**Progetto per l'ampliamento di un insediamento zootecnico
esistente, autorizzato con P.D.C. 168/2017/PC,
e realizzazione di un impianto per l'abbattimento dell'Azoto,
il tutto su terreni di proprietà
siti nel Comune di Bondeno (FE), località Zerbinate,
Via Argine Vela 471 .**

Marzo 2022

**RISPOSTA ALLA RICHIESTA DI
INTEGRAZIONI**

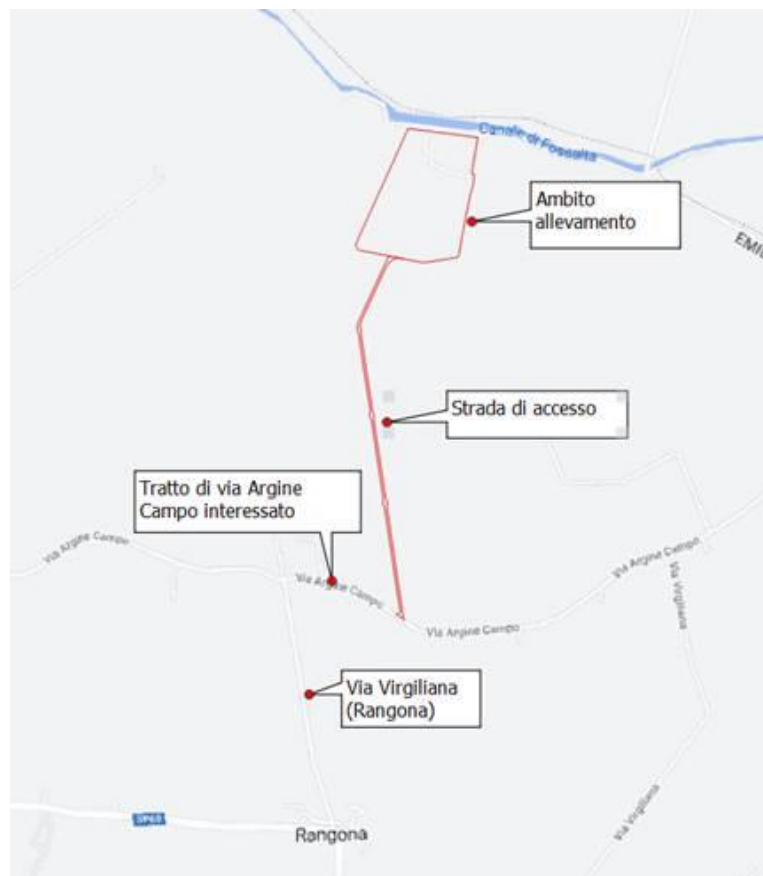
2.1.4 4. Misure compensative dell'impatto ambientale: si chiede di presentare una proposta di mitigazione dell'impatto ambientale a compensazione delle emissioni in atmosfera derivanti direttamente dall'allevamento, ma anche dal traffico indotto e dagli spandimenti, valutando in particolare la piantumazione di un'area a bosco in grado di compensare il più possibile, anche a lungo termine, le emissioni di gas climalteranti.

Per quanto riguarda l'aumento delle funzioni ecologiche, è stato elaborato l'indice di biopotenzialità territoriale (BTC - Biological Territorial Capacity): si tratta di un indicatore dello stato energetico del sistema e rappresenta la capacità di un ecosistema di conservare e massimizzare l'impiego dell'energia.

Nella soluzione progettuale precedentemente adottata, il valore dell'indice BTC per lo scenario di progetto era pari a 45'532 Mcal/anno, con un incremento del +5% tra lo scenario di progetto e il corrispondente scenario attuale. **La nuova proposta di progetto del verde, elaborata a seguito delle richieste di integrazioni, determina un valore dell'indice BTC per lo scenario di progetto pari a 127'453 Mcal/anno, con un incremento tra lo scenario di progetto e il corrispondente scenario attuale che sale a +64%.**

La nuova soluzione progettuale proposta incrementa in modo significativo la biopotenzialità territoriale dello scenario di progetto rispetto all'attuale destinazione d'uso dei suoli, rispondendo alla richiesta formulata dall'amministrazione comunale di incrementare la sostenibilità del progetto.

Esempio di evoluzione temporale del fattore emissivo per lo spandimento di liquame suino tal-quale con interrimento superficiale

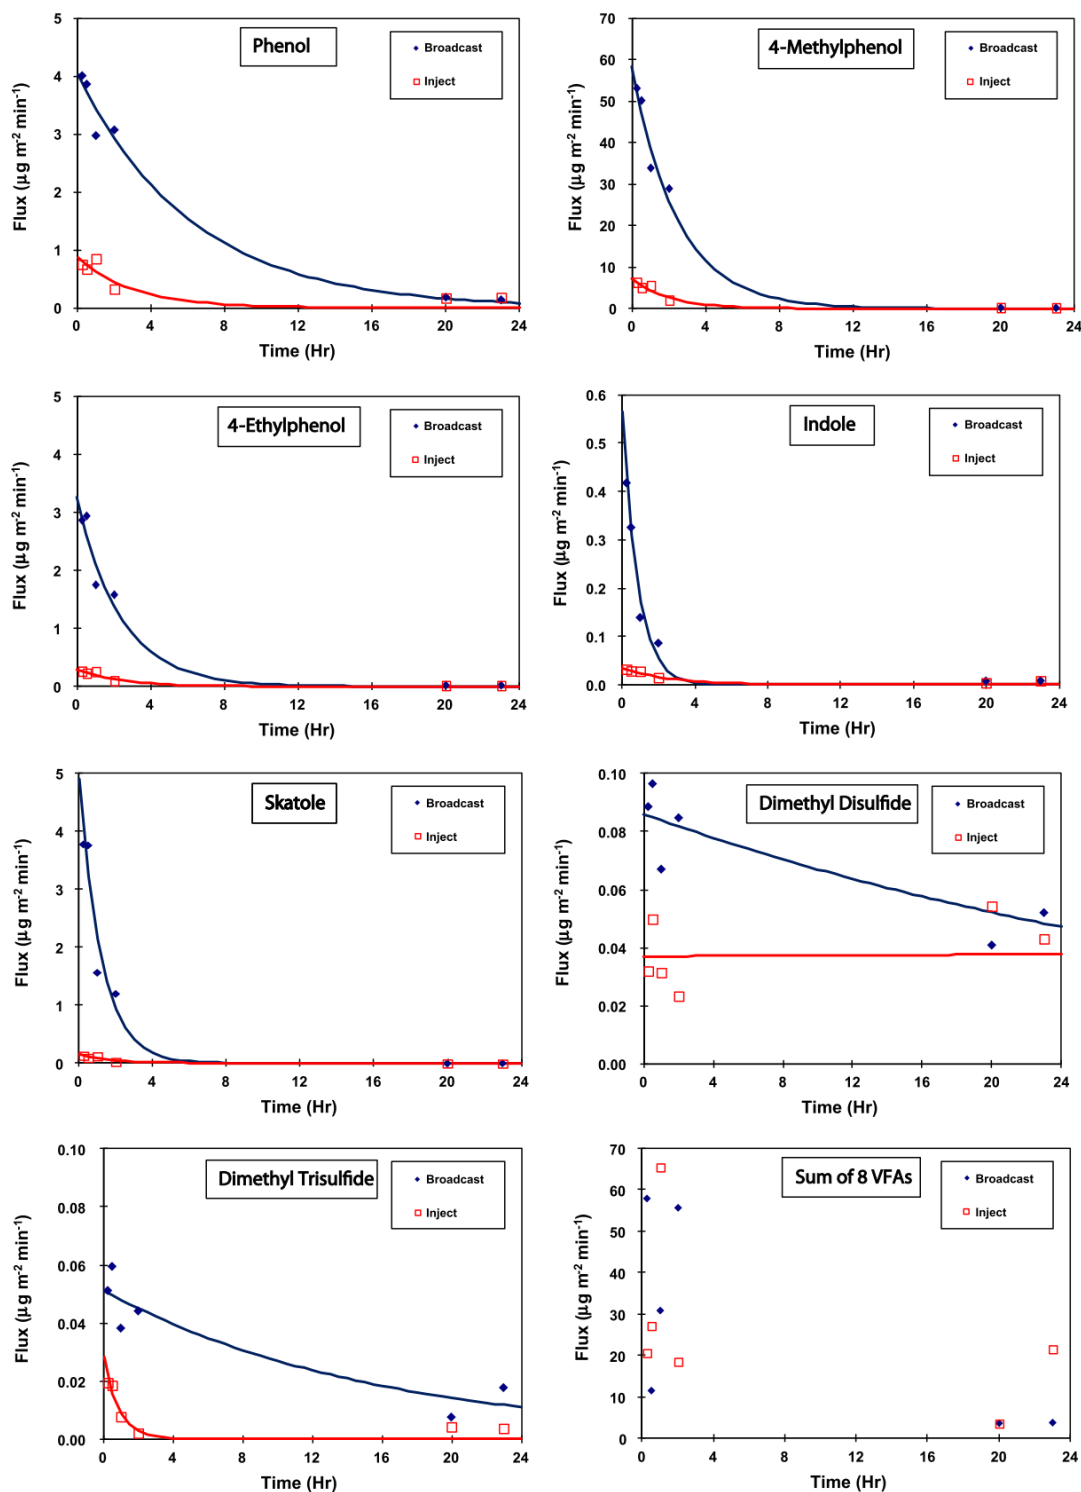
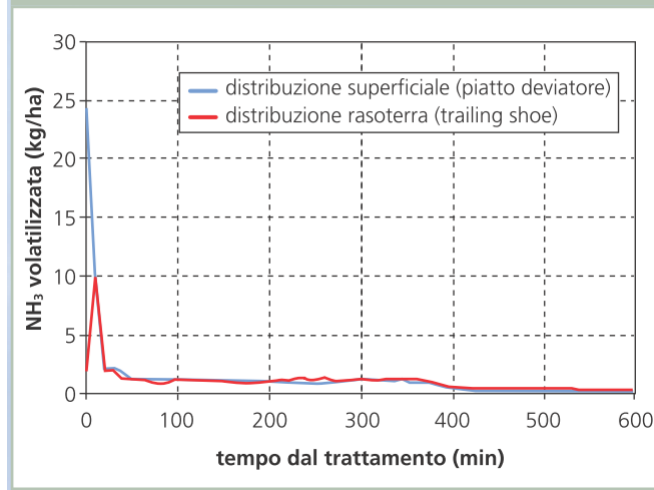
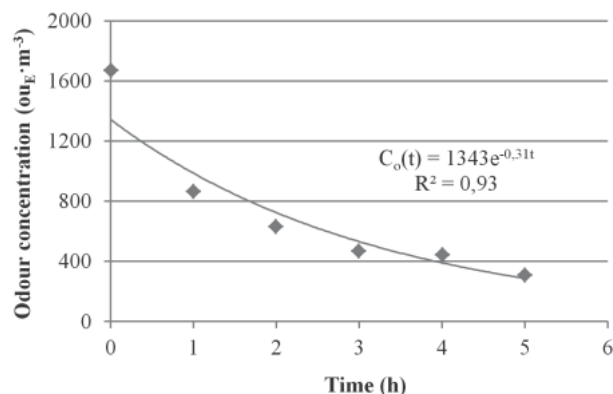
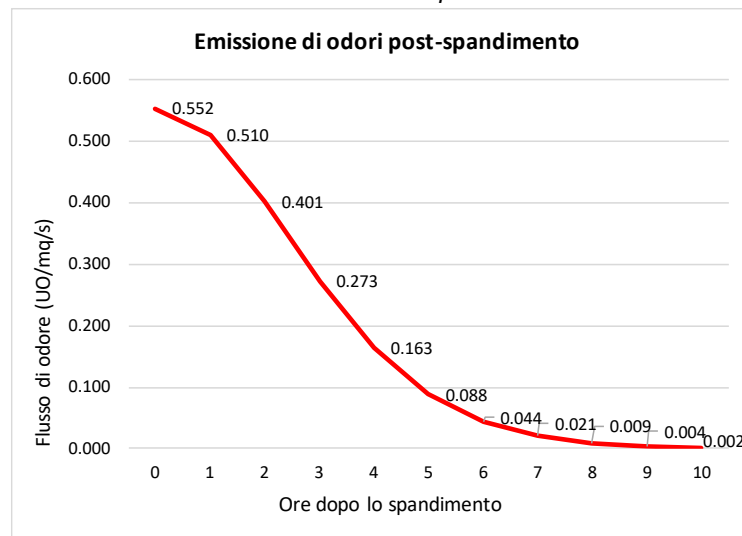
- **modificando le tecniche adottate nella fase di stabulazione, dal momento che il sistema vacuum realizza una riduzione del 25% delle emissioni ammoniacali in fase ricovero, ma vi sono tecniche di stabulazione che realizzano riduzioni ben più performanti;**
- **provvedendo alla copertura dell'impianto di nitro/denitro;**
- **provvedendo alla captazione dei gas dalle vasche di stoccaggio della frazione chiarificata degli effluenti;**

A titolo di esempio, considerando il fattore emissivo medio per l'odore riferito allo spandimento superficiale di liquame suino tal-quale riportato da Orzi et. al (2018), pari a 1.1 UO/s/mq, e applicando una riduzione del 50% determinata dall'uso della tecnica di iniezione nel terreno (Orzi et. al 2018), si ottiene un fattore emissivo iniziale pari a 0.55 UO/s/mq.

Applicando i modelli di decadimento proposti da Parker et al. (2013), si ricava l'andamento rappresentato in figura seguente: dopo rispettivamente 1, 4, 6 e 10 ore dallo spandimento il fattore emissivo è pari a 0.510, 0.163, 0.044 e 0.002 UO/s/mq.

Pertanto, tali emissioni risultano non significative, sulla scala di valutazione annuale, rispetto alle emissioni generate dalle strutture di stabulazione e dagli stoccaggi dei reflui.

Per le ragioni sopra esposte, si è ritenuto pertanto di non procedere allo sviluppo del modello di dispersione atmosferica per la fase di spandimento dei reflui.
